Settore 4 - Opere Pubbliche,  
Patrimonio e Ambiente

**Oggetto: PAU ex D.Lgs. 152/2006 art. 27-bis e L.R. 10/2010 art. 73-bis, “Progetto di realizzazione della Linea Tramviaria 4.2 – Tratta le Piagge-Campi Bisenzio ed opere connesse”, ubicata nei Comuni di Firenze e Campi Bisenzio (FI). Proponente: Comune di Firenze - Direzione Sistema Tramviario Metropolitano. Contributo per riunione della Conferenza dei Servizi del 05/12/2025**

**Oggetto: PAU ex D.Lgs. 152/2006 art. 27-bis e L.R. 10/2010 art. 73-bis, “Progetto di realizzazione della Linea Tramviaria 4.2 – Tratta le Piagge-Campi Bisenzio ed opere connesse”, ubicata nei Comuni di Firenze e Campi Bisenzio (FI). Proponente: Comune di Firenze - Direzione Sistema Tramviario Metropolitano. Contributo per riunione della Conferenza dei Servizi del 20/01/2025**

Allegati :  
- Parere del Settore 4, del 20.01.2025 prot. n. 3811/2025  
- Estratti del Piano Operativo Comunale adottato in via di approvazione, con evidenziato sovrapposizioni fra il tracciato di progetto della Linea Tranviaria 4.2 con le sedi stradali attuali.

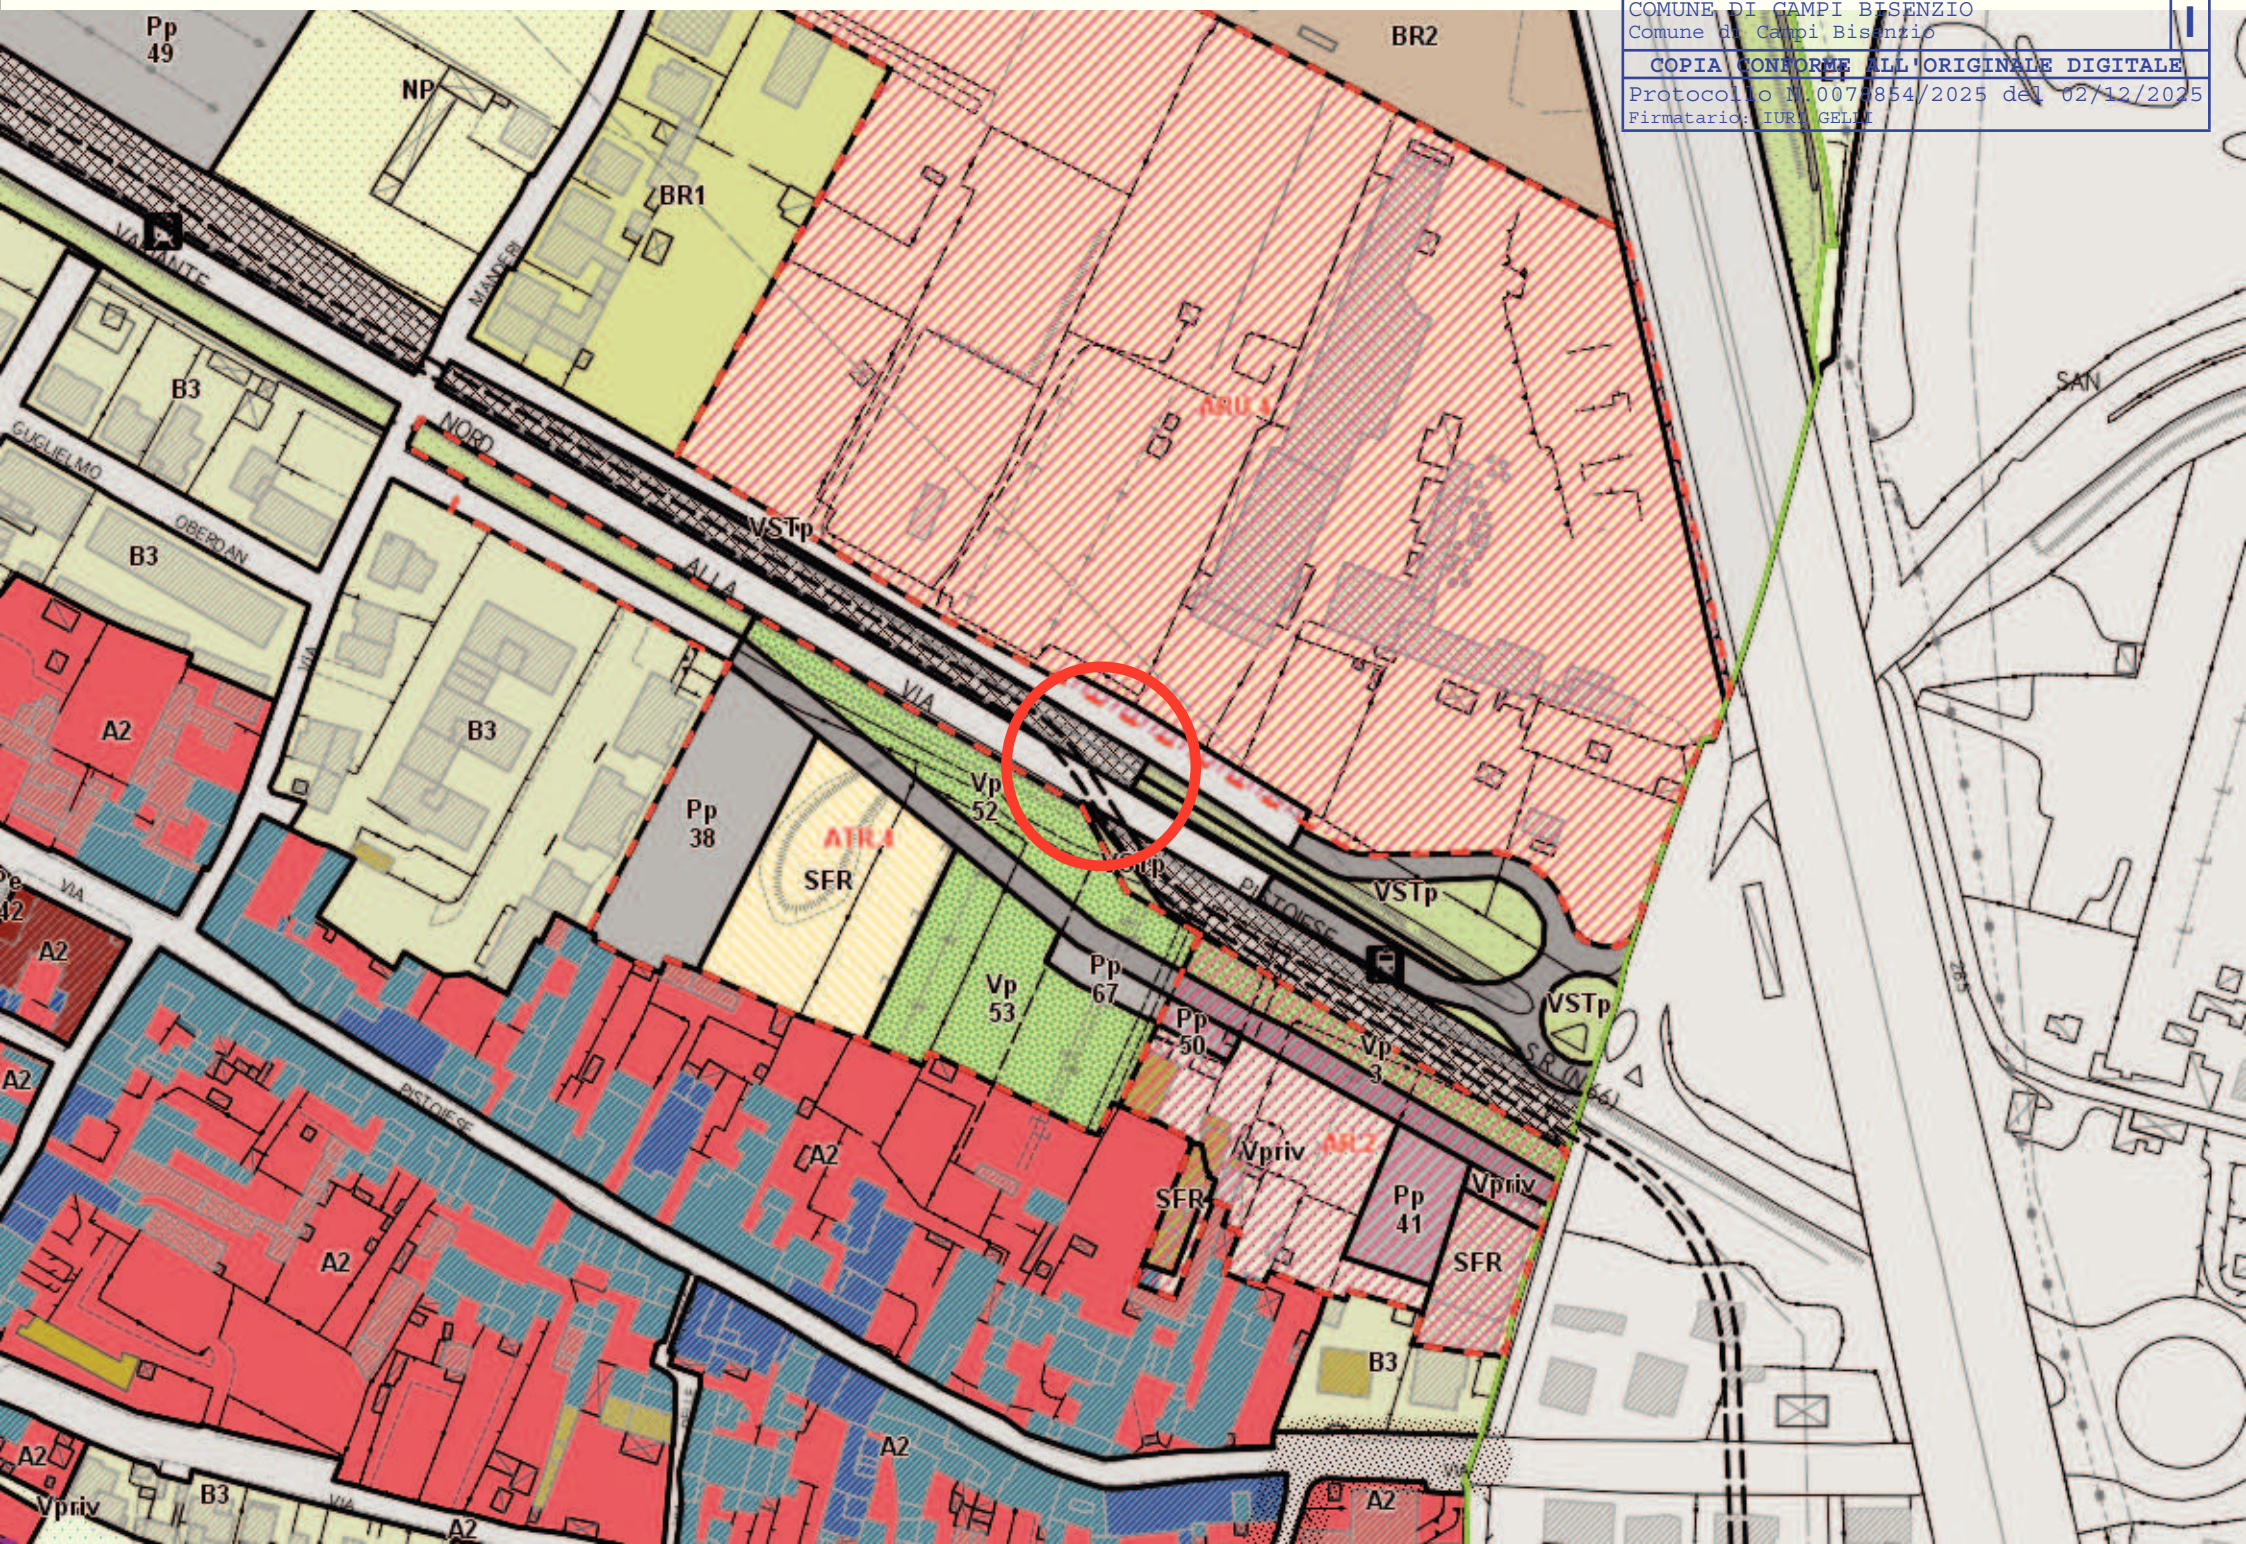
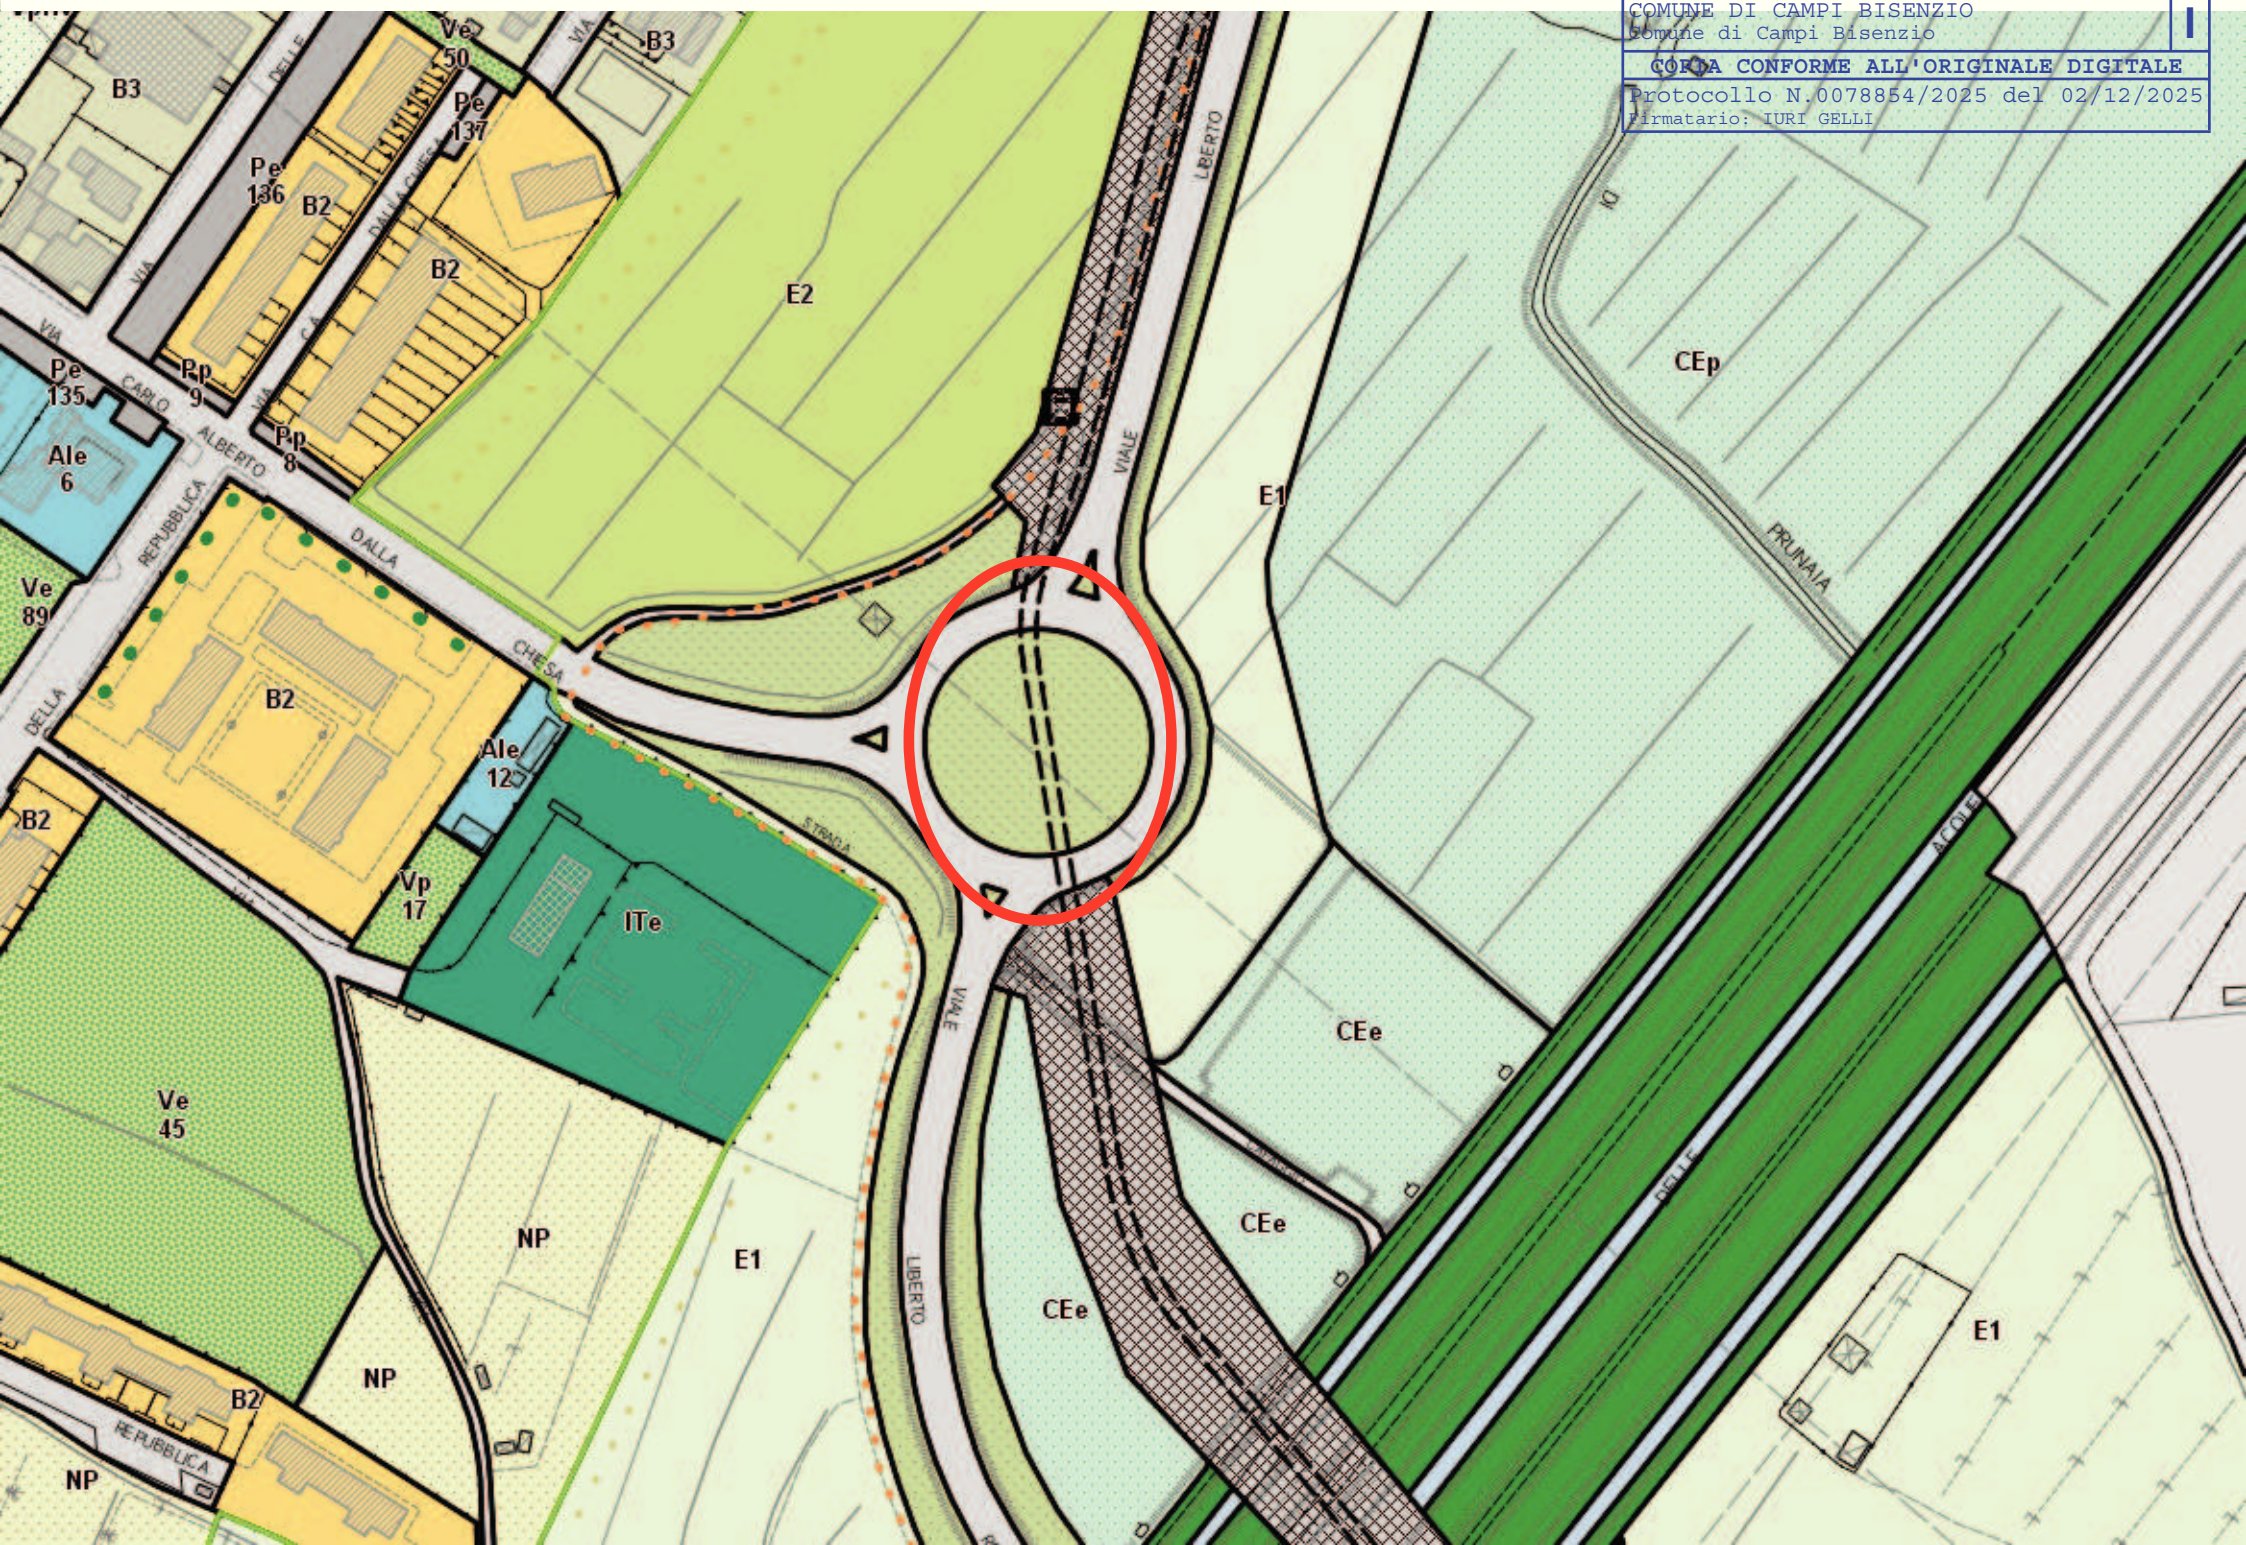
In riferimento all'oggetto, si ribadisce integralmente quanto contenuto nella precedente nota del 20.01.2025 prot. n. 3811/2025, che nuovamente si allega, inoltre si ricorda che in merito alle eventuali richieste di Autorizzazione ex art. 16 D.Lgs 285/1992, autorizzazione per occupazioni delle sede stradale definita ai sensi dell'art. 3 punto 46) del D.Lgs 285/1992 anche di tipo temporaneo per l'esecuzione dei lavori ex art. 20 D.Lgs 285/1992 e Autorizzazione per apertura di accessi e diramazioni ex art. 22 D.Lgs 285/1992, il presente Servizio Mobilità, per quanto di propria competenza, si esprimerà a seguito della verifica degli elaborati prodotti nel successivo livello progettuale, ovvero nella fase esecutiva dei lavori, fornendo in tali fasi specifici dettagli tecnici per consentire un adeguata valutazione e quindi l'eventuale rilascio di concessione/autorizzazione richiesta.
